WYJAŚNIENIE I ZMIANA TREŚCI SPECYFIKACJI WARUNKÓW ZAMÓWIENIA

Dotyczy: postępowania o udzielenie zamówienia publicznego na zadanie pn.: „Budowa ul. Ostrołęckich Harcerzy oraz ul. ppłk. Łukasza Cieplińskiego „Pługa” w Ostrołęce” prowadzonego w trybie podstawowym (art. 275 pkt 1 ustawy Pzp).

W załączeniu rysunek proponowanej drogowej studzienki wpustowej wraz ze zwieńczeniem w rozwiązaniu równoważnym do przewidzianego w SIWZ dla ulicznych wpustów betonowych dn 500.

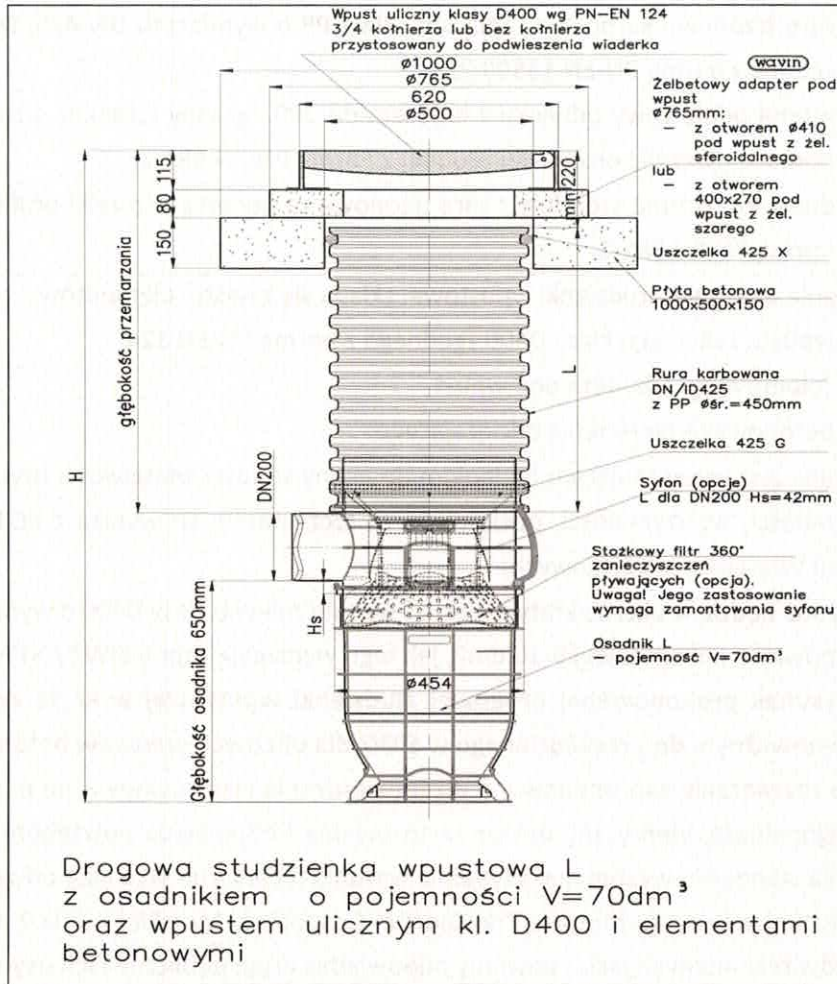
Czy Zamawiający zatwierdzi do zastosowania w inwestycji jako rozwiązania równoważne do opisanych w SIWZ i STWIOR wpustów ulicznych betonowych dn 500 z osadnikiem o głębokości 0,5m oraz z wpustem żeliwnym/kratą żeliwną klasy D400 nowe drogowe studzienki wpustowe o następującej charakterystyce:

- wyposażona będzie w uliczne kraty żeliwne / wpusty żeliwne klasy D400 o wymiarach 420x620 mm / o powierzchni wlotowej 9-10 dm², jak tego wymagają zapisy SIWZ / STWiOR.

Odpowiedź: Należy stosować materiały zgodne z projektem budowlanym uzgodnione z gestorem sieci.
